STADTRECHNUNGSHOF WIEN

StRH V - 12/20

WIP Wiener Infrastruktur Projekt GmbH und MA 56,
Prüfung der schulgerechten Planung und
Ausführung bei Sanierungen und
Erweiterungen von Schulen

Abbildung 1: elektrischer Freilaufürschließer

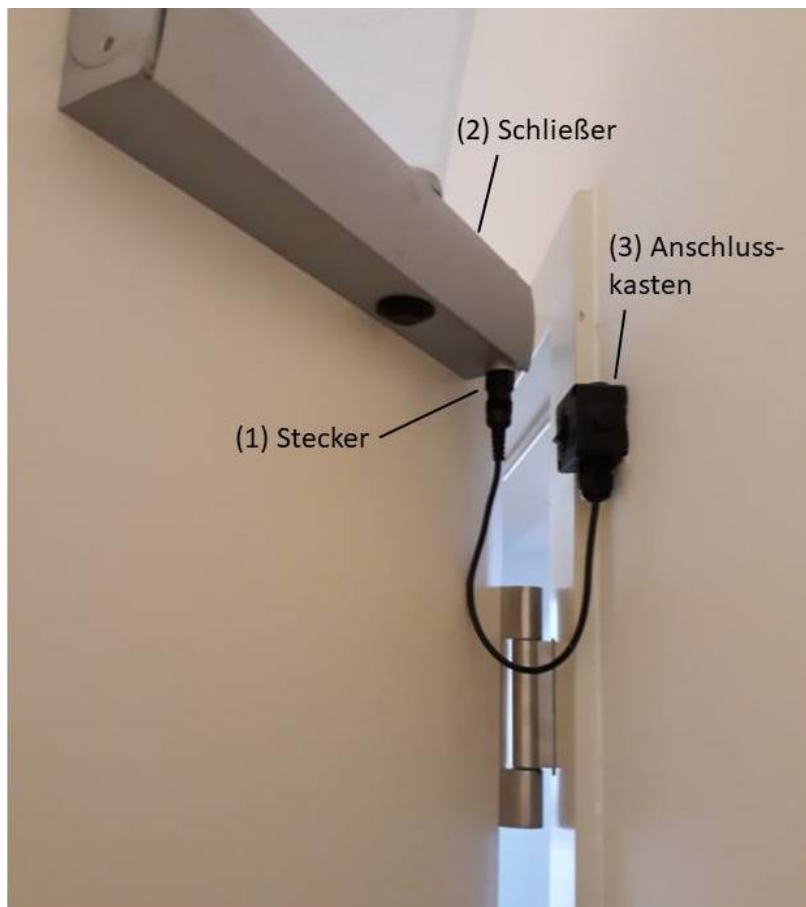
5.3.2 Der elektrische Freilaufüberschleifer der Brandschutztüren zu den Klassenzimmern war derart montiert, dass der Stecker (1), welcher den Schließer (2) mittels Kabel mit dem schwarzen Anschlusskasten (3) verband, bei kompletter Öffnung mit der Zeit durch Anschlagen am Anschlusskasten zerstört wurde (s. Abbildung 1).

Der Stadtrechnungshof Wien empfahl der WIP Wiener Infrastruktur Projekt GmbH, die Teile der elektrischen Freilaufürschließanlage der Brandschutztüren künftig derart montieren zu lassen, dass sie bei geöffneter Tür nicht beschädigt werden.

Die Teile der elektrischen Freilauftürschließer der Brandschutztüren wären künftig derart montieren zu lassen, dass sie bei geöffneter Türe nicht beschädigt werden (s. Punkt 5.3.2).

Der Empfehlung wird bzw. wurde bereits durch Versetzen des Schließmechanismus nachgekommen.
